改善箇所説明図

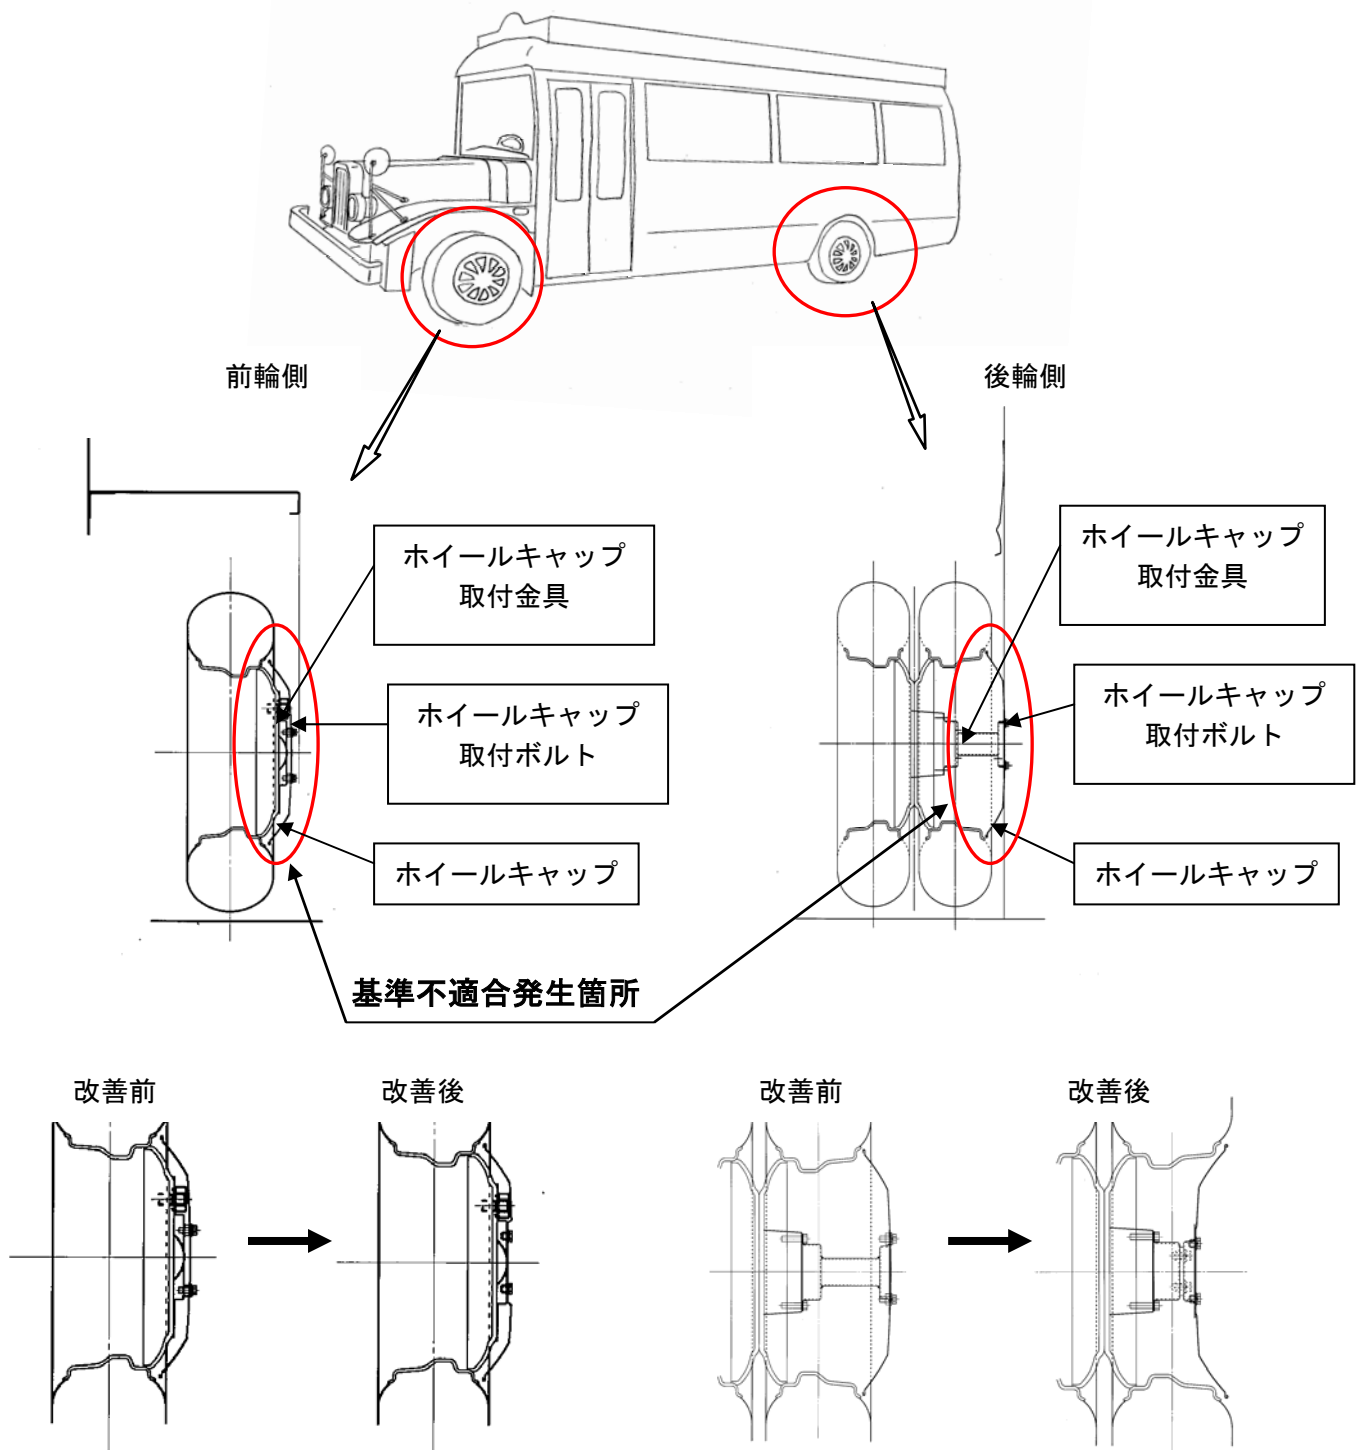
前輪用及び後輪用のホイールキャップの形状が不適切なため、当該ホイールキャップを装着した場合、車体のフェンダーから突出するものがある。

全車両、ホイールキャップを対策品に交換する。
